Dotyczy: postępowania o udzielenie zamówienia publicznego prowadzonego w trybie przetargu nieograniczonego pn. **Dostawy specjalistycznego sprzętu jednorazowego dla Działu Perfuzji Kliniki Kardiochirurgii Centralnego Szpitala Klinicznego Uniwersytetu Medycznego w Łodzi – Sprawa nr ZP/98/2019**

### **Wyjaśnienia treści specyfikacji istotnych warunków zamówienia**

Схемат до прџаџи паџ.6 поџ 3  
Зентџа до фанџиџеџи: 1:4  
ZE SPIDALQ

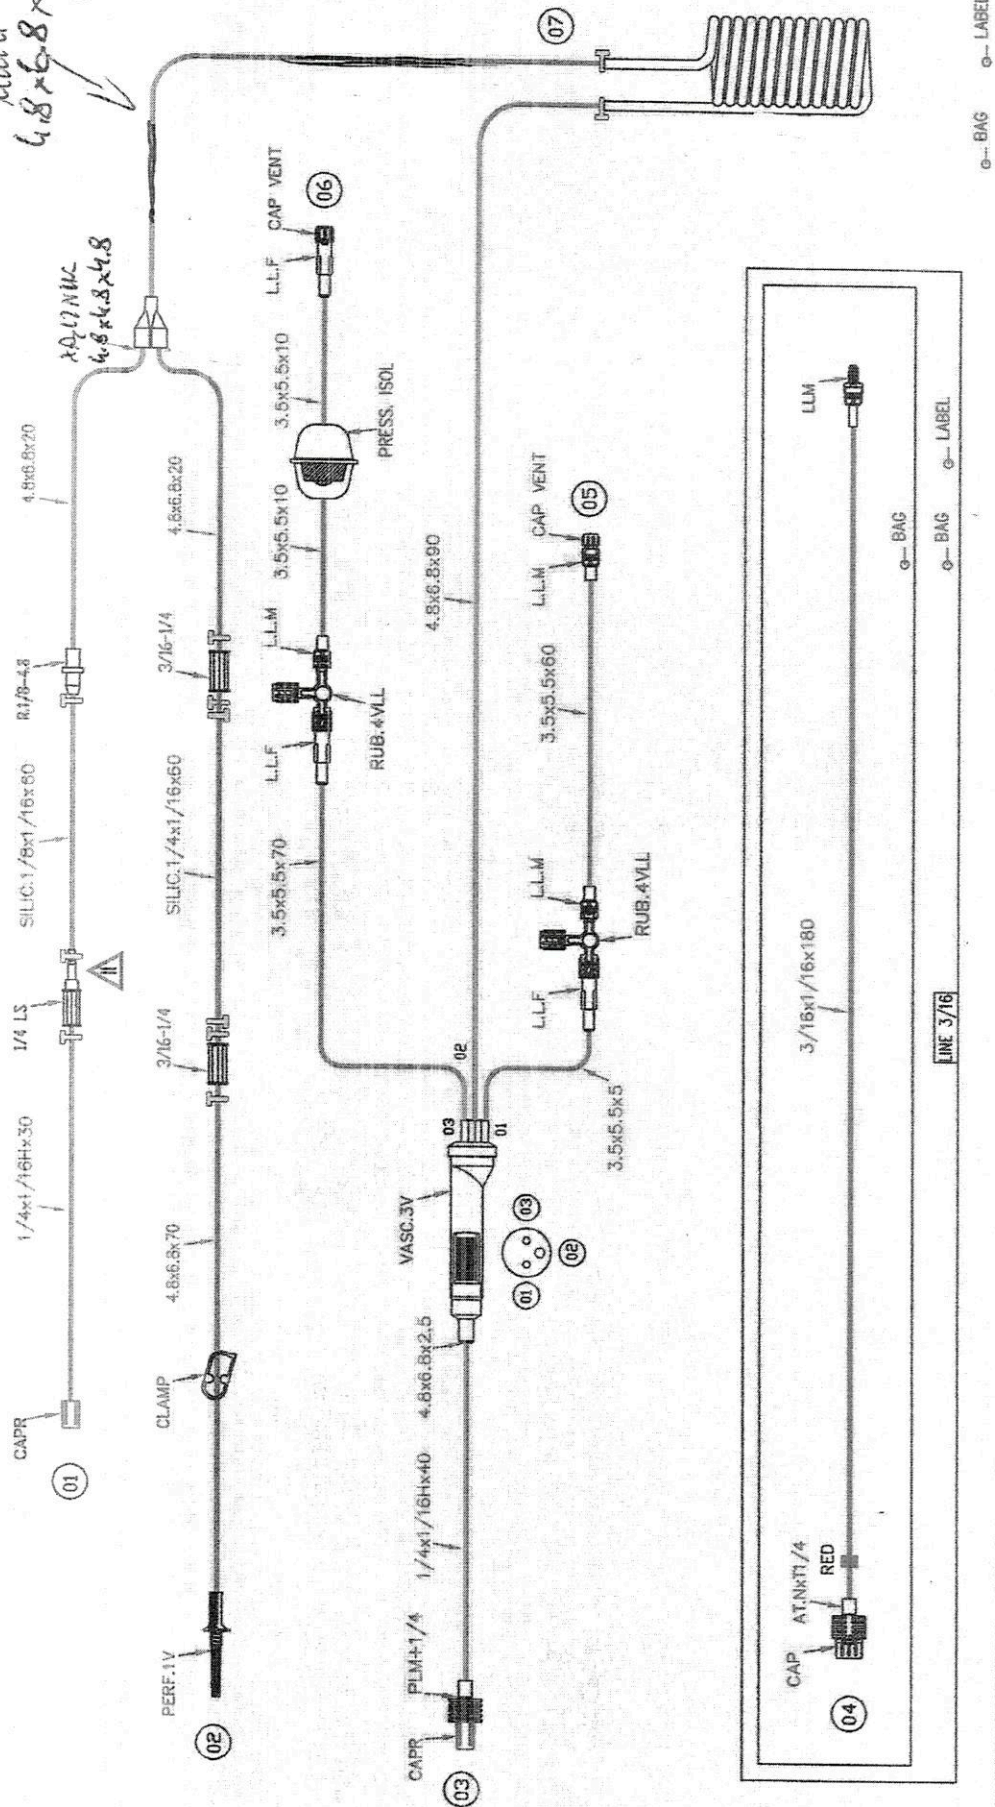
Na załączonym przez Zamawiającego schemacie do pakietu nr 4 poz. 2, podczas skanowania, została „ucięta” końcówka linii z bańką. Ponieważ rysunek nie został zamieszczony w całości, prosimy Zamawiającego o zamieszczenie całego schematu.

**Odpowiedź: Zamawiający zamieszcza cały schemat.**
